Modèle:
DFP5731EU

Code commercial:
F075902

2270210

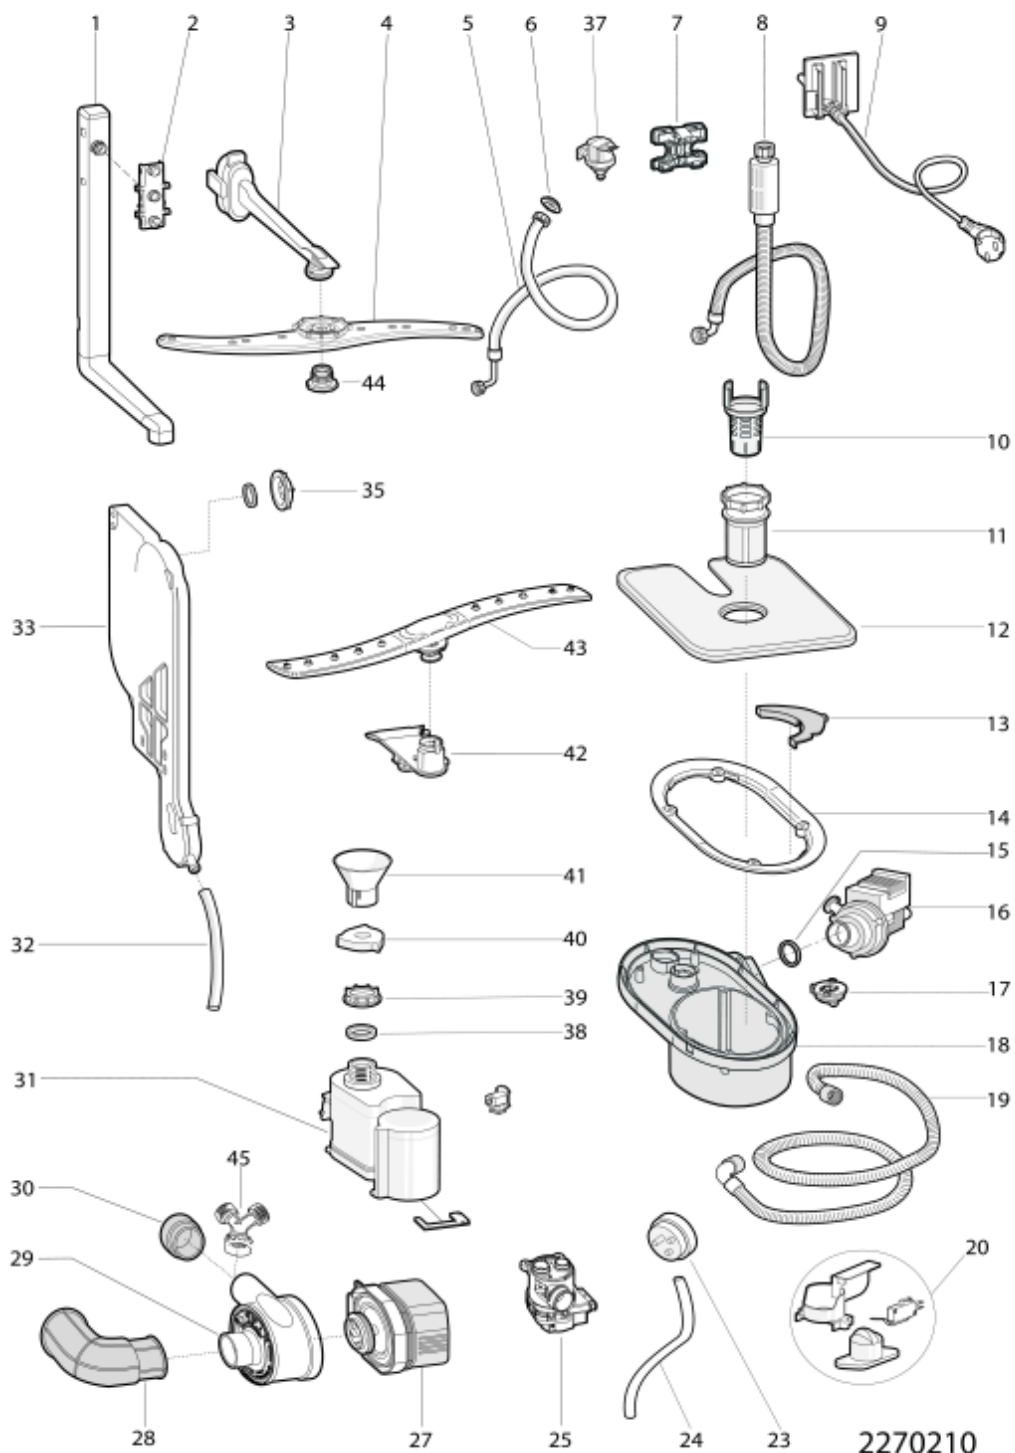
n4513g02: INTRODUCTION OF NEW SYNCHRONOUS MOTOR

A new electropump has been introduced in the synchronous motor. This is perfectly interchangeable with the previous one, only the dowel has been modified improving its quality.

New motors have new codes:

Old	New
C00256523	-> C00302800
C00256525	-> C00302798
C00272798	-> C00302796

2270320H

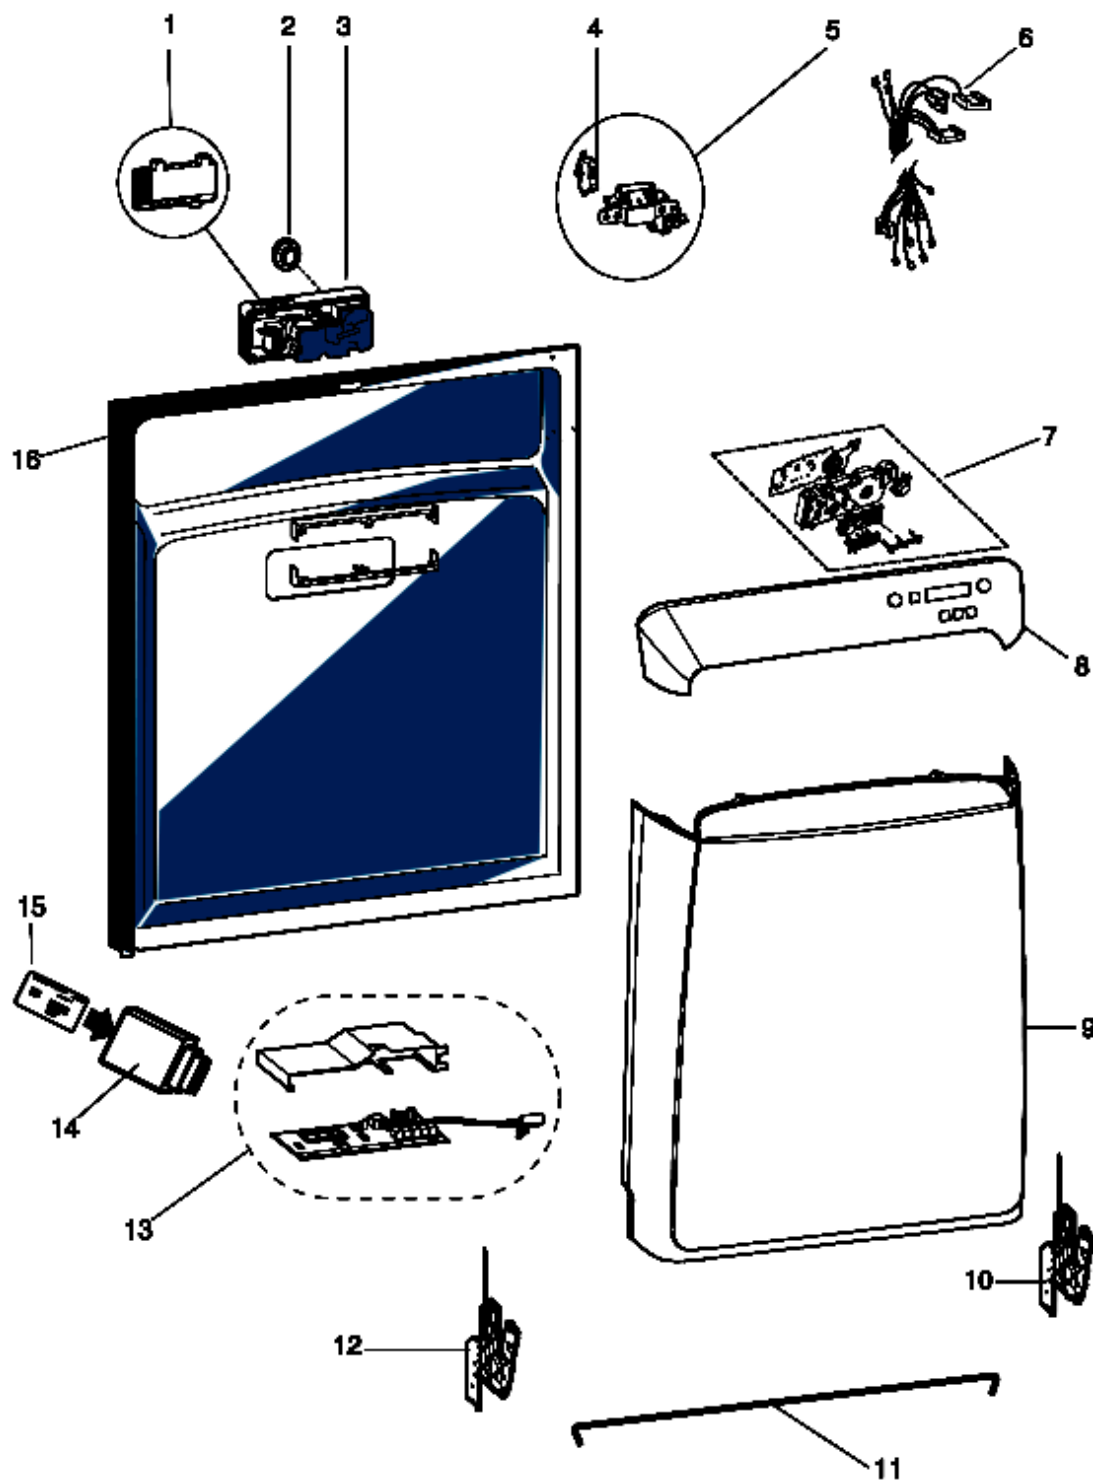
n4519h04: DASHBOARD STANDARDIZATION

When the original dashboard will be no longer available in the spare part warehouse, alternatively code C00284571 will be provided, which differs only in parts highlighted in yellow in the attached image, leaving the original functions of the product unchanged.
